地震後の設備健全性確認

令和元年10月11日
東北電力株式会社

本日のご説明内容

本日は、2011年東北地方太平洋沖地震等に対する女川原子力発電所2号機の地震後の設備健全性確認及び2013年の新規制基準に基づく耐震設計(適合性審査)について、これまでの安全性に関する検討会でいただいたコメント回答を交えて、以下のとおり、ご説明いたします。

地震後点検結果の概要(2号機原子炉建屋 地下3階の例)

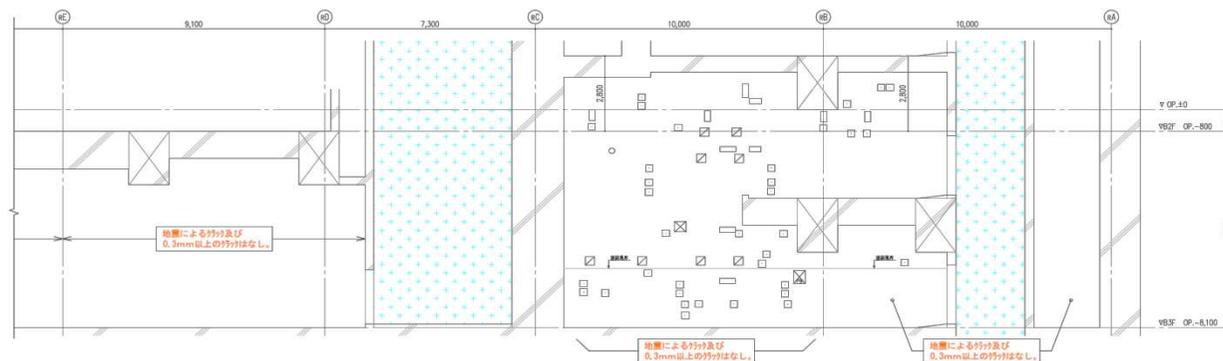
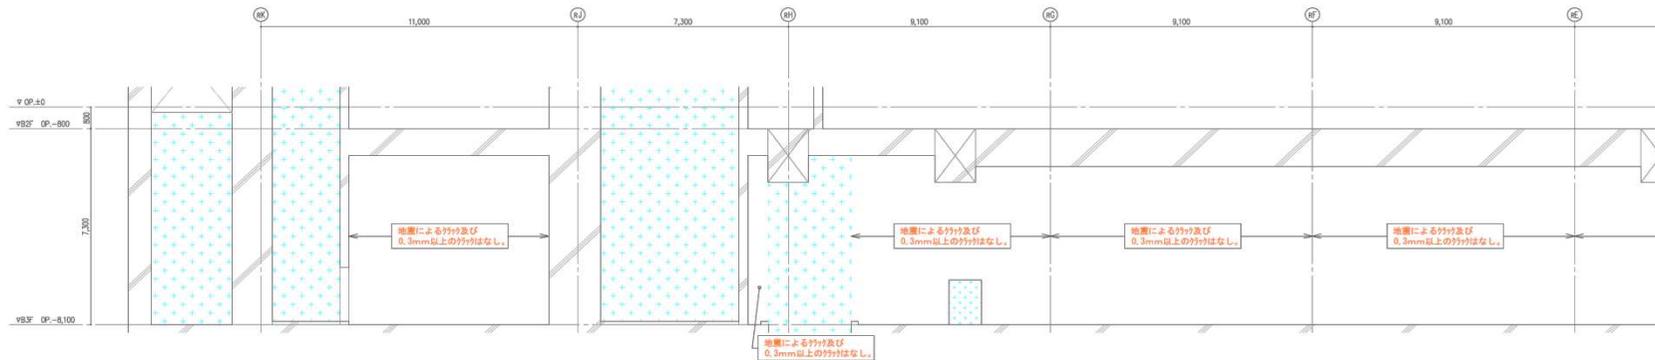
4-1:3. 11地震での被害調査結果を詳しく説明してもらいたい。また、健全性診断法で予想した損傷レベルとの被害調査結果との対応関係を説明してもらいたい。 (栗田委員)

4-2: 東日本大震災によって、原子炉建屋・建造物のひび割れ、アンカーの変形などの発生・修繕・交換状況は。それらは耐震・耐津波安全上問題ないか。また今後の地震によって進展する可能性はどのように評価されるか説明してもらいたい。 (長谷川委員)

➤ 原子炉建屋(地下3階)に対する点検の結果, ひび割れはほとんど認められず, 追加点検の目安となる, 地震により生じた幅1.0mm以上のひび割れは確認されなかった。

女川2号機原子炉建屋 固有振動数※の推移

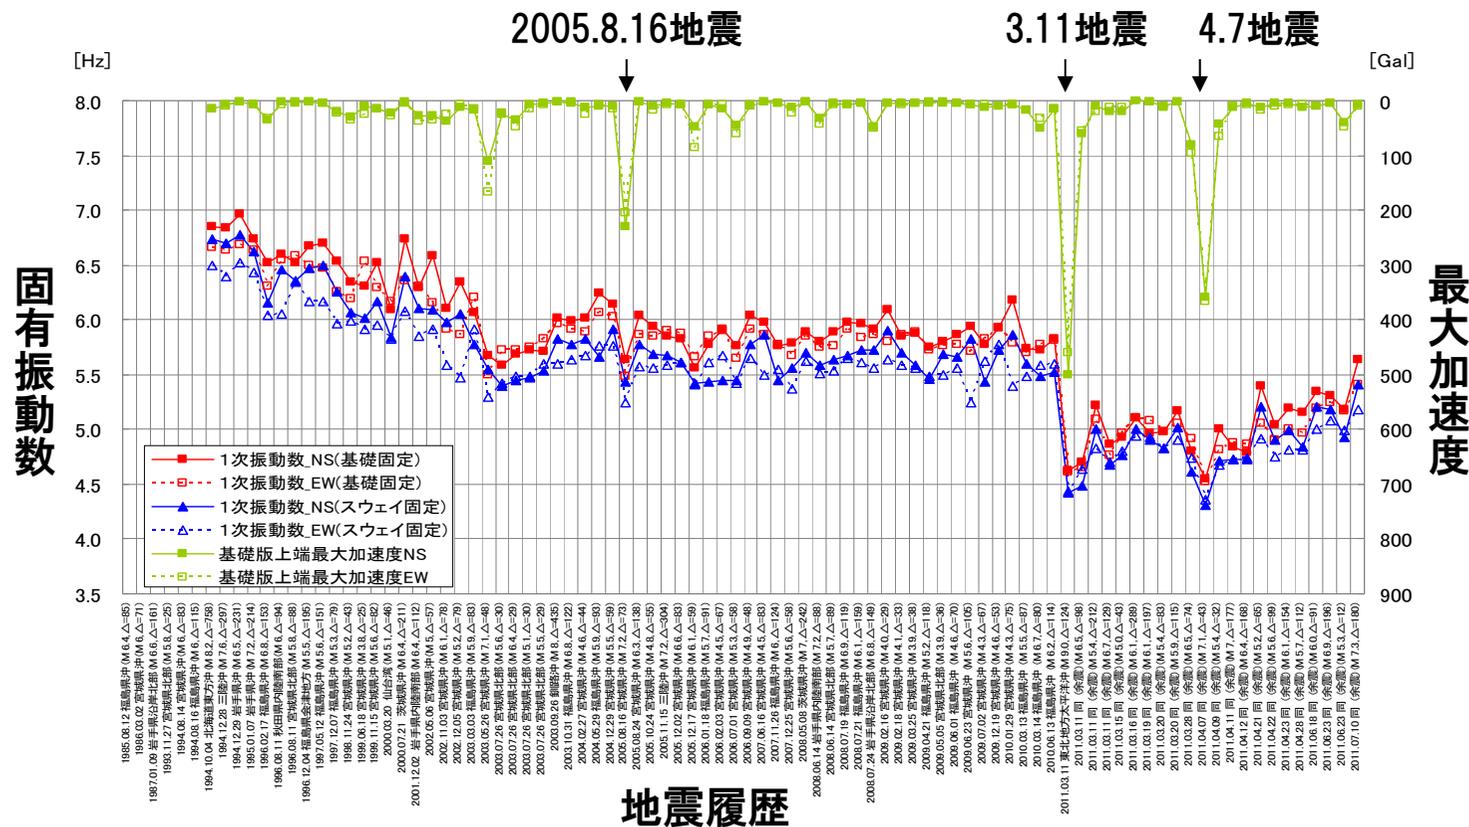
- 4-1:3. 11地震での被害調査結果を詳しく説明してもらいたい。また、健全性診断法で予想した損傷レベルとの被害調査結果との対応関係を説明してもらいたい。 (栗田委員)
- 7-1: 地震応答解析と被害調査の関係がどうであったのか説明してもらいたい。 (栗田委員)
- 7-2: 建屋の剛性低下に係る経年的変化の分析結果について説明していただきたい。 (第11回) (兼本委員)
- 7-3: 「地震応答解析結果に基づく構造評価」(第1回検討会の資料-4 p.15)において、「裕度の有無」を判定する判断基準と、その背景にある論理(そのような判断基準とした根拠となる考え方)について説明してもらいたい。 (首藤委員)
- 7-4: 被害を受けた設備は、ダメージが累積してきている。例えば、8.16地震で被害を受けた設備は、ダメージがあればそのダメージに加え、3.11地震時のダメージも累積されている。それをどのように定量化して評価しているのか説明してもらいたい。 (源栄委員)
- 7-5: 健全性確認においては、観測された地震動を最も再現できるようなモデル(パラメータ)による評価結果を基に、評価・点検を実施するのか。 (栗田委員)

- 水平動について、地震動レベルの大きさと建屋の剛性低下(振動数低下)については相関性が認められる。また、わずかながら経時的変化による剛性低下(振動数低下)傾向も認められる。
- 原子炉建屋の地震応答解析モデルは、3.11地震及び4.7地震の観測記録(固有振動数)に適合する初期剛性の低下を考慮しているが、下図のとおり、建設以降の地震履歴の蓄積を踏まえた地震応答解析モデルとして策定されている。なお、初期剛性の低下が耐震壁の終局耐力に影響しないことを確認している。

■ 地震起因事象の対応例(その1)

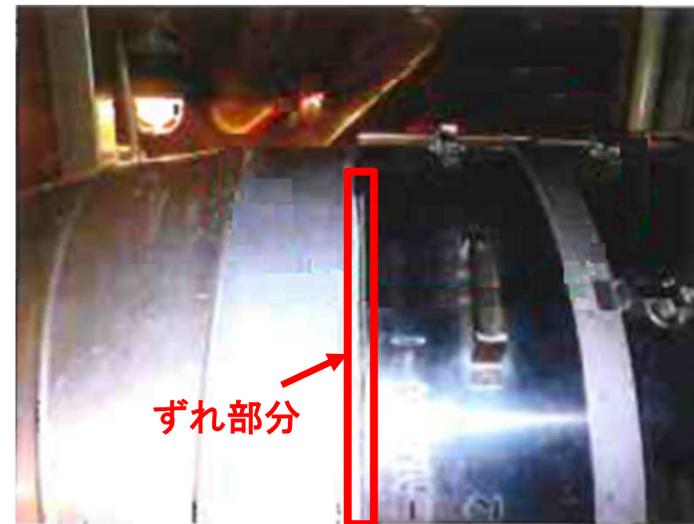
4-1: 3. 11地震での被害調査結果を詳しく説明してもらいたい。また、健全性診断法で予想した損傷レベルとの被害調査結果との対応関係を説明してもらいたい。(栗田委員)

4-2: 東日本大震災によって、原子炉建屋・構造物のひび割れ、アンカーの変形などの発生・修繕・交換状況は。それらは耐震・耐津波安全上問題ないか。また今後の地震によって進展する可能性はどのように評価されるか説明してもらいたい。(長谷川委員)

- 事象(配管と配管サポートの擦れによる塗装剥離)
外観目視点検を実施したところ、非常用ガス処理系統配管に配管サポートとの擦れによる塗装剥離を確認した。
- 所見
地震時の揺れにより、配管と配管サポートの擦れによる塗装剥離が発生したと考えられる。
- 対応内容
塗装剥離箇所に対して補修を実施した。

■ 制御棒の挿入性に係る加振試験の概要(評価基準値の考え方)

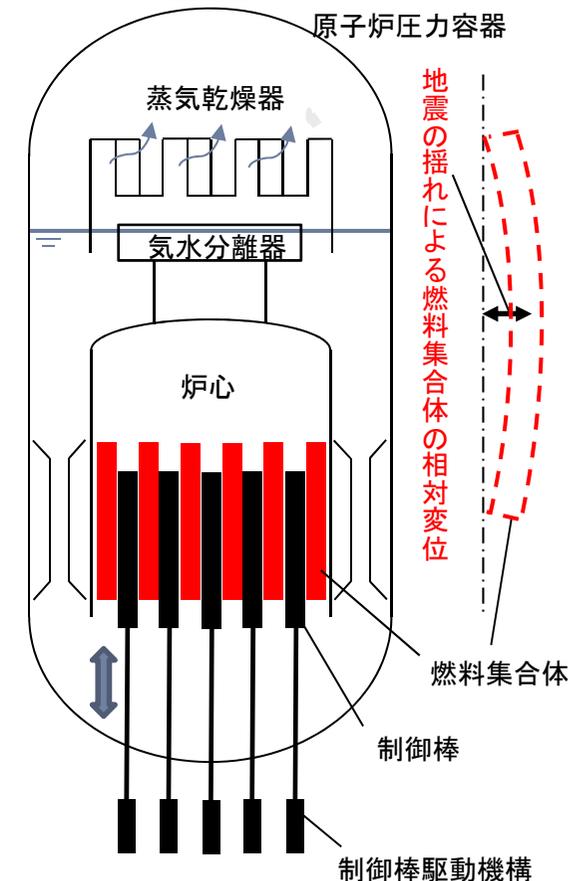
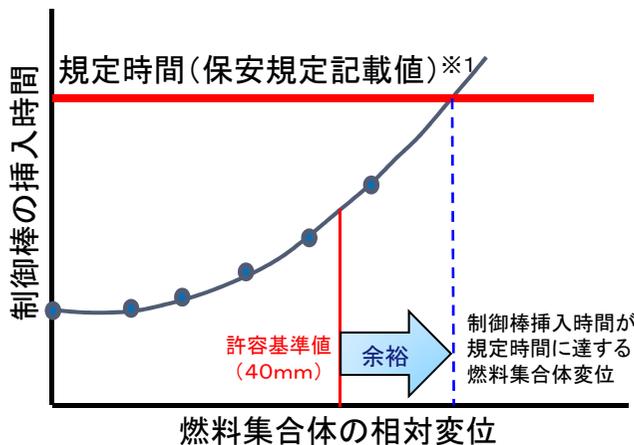
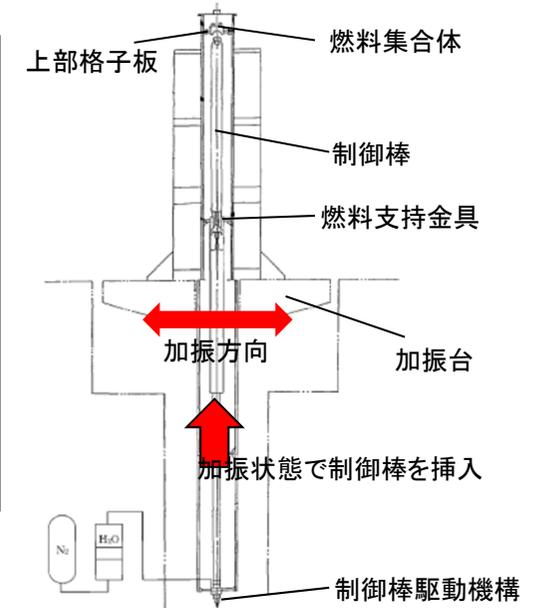
- 5-1:『地震によって発生した燃料体の相対変位が、加振試験により制御棒の挿入性に問題のないことが確認されている40mm以下であることを解析によって確認』という説明に関して、40mm以下で問題ないとする根拠と震災時の相対変位を示すこと。(第6回) (鈴木委員, 源栄委員, 長谷川委員, 兼本委員, 栗田委員)
- 5-2: 目視点検の信頼性や抜き取り点検の妥当性について, 説明してほしい。(第4回, 第5回) (首藤委員)
- 5-3: 定期検査と地震後の健全性確認は観点が異なると思われるが, 制御棒についてそれぞれの抜き取り点検の考え方の違いを明確にするとともに, 地震後点検を特定の象限から抜き取りしている理由を再整理すること。(第6回) (長谷川委員)
- 5-4: 大きな地震を経験した制御棒や燃料体をもう一度使用する上で, 解析による確認と抜き取り点検の組み合わせで問題ないとする理由を再整理すること。(第6回) (岩崎委員)

➤ 地震時の制御棒の挿入性について, 実機及び解析による確認結果から問題はなかった。

- ▶ 実機大を模擬した試験装置(制御棒1体, 燃料集合体4体)を使用し, 加振(正弦波)により燃料集合体に相対変位を付与した状態で, 制御棒の全引抜状態から規定挿入位置までの挿入時間を測定。
- ▶ 加振条件を徐々に大きくし, 燃料集合体の相対変位と制御棒の挿入時間の関係を確認。
- ▶ 既工認時の設計では, 燃料集合体の相対変位が40mmを超える範囲まで加振試験を実施し, 規定時間以内で挿入できることを確認。
なお, 加振試験終了後, 制御棒に異常がないことを確認。

評価基準値: 燃料集合体の相対変位が40mm以下

燃料集合体の外観点検

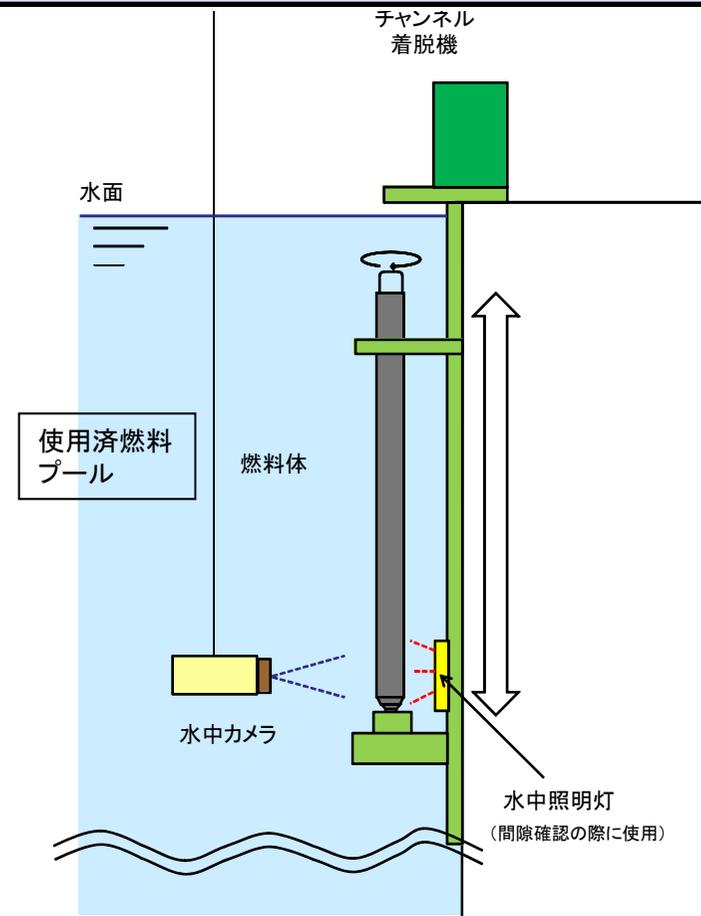
- 6-1 : 目視点検の信頼性や抜き取り点検の妥当性について, 説明してほしい。(第4回, 第5回) (首藤委員)
- 6-2 : 震災時に燃料集合体にかかった応力を解析によって確認しているとのことだが, 許容応力に対して実際どの程度の余裕があったのか示すこと。(第6回) (栗田委員)
- 6-3 : 大きな地震を経験した制御棒や燃料体をもう一度使用する上で, 解析による確認と抜き取り点検の組み合わせで問題ないとする理由を再整理すること。(第6回) (岩崎委員)

- 地震により燃料集合体に想定される損傷モードは, 変形(曲がり)等であり, 機器の外観に表れるため, 目視点検^{※1}で確認できる。
- 目視点検は, 規格基準^{※2}に基づき, 想定される損傷モードを検知できる性能を有した水中テレビカメラを用いて確認。
- 社内資格を有するプラントメーカー検査員および当社社員が確認することで, 点検の信頼性を高めている。

- 燃料集合体の目視点検は, 抜き取りにより実施しており, 点検対象の選定にあたっては, 燃料の燃焼の度合い等を考慮することで網羅性を確保(次項参照)。
- 目視点検の結果, 地震による変形や損傷は認められなかった。
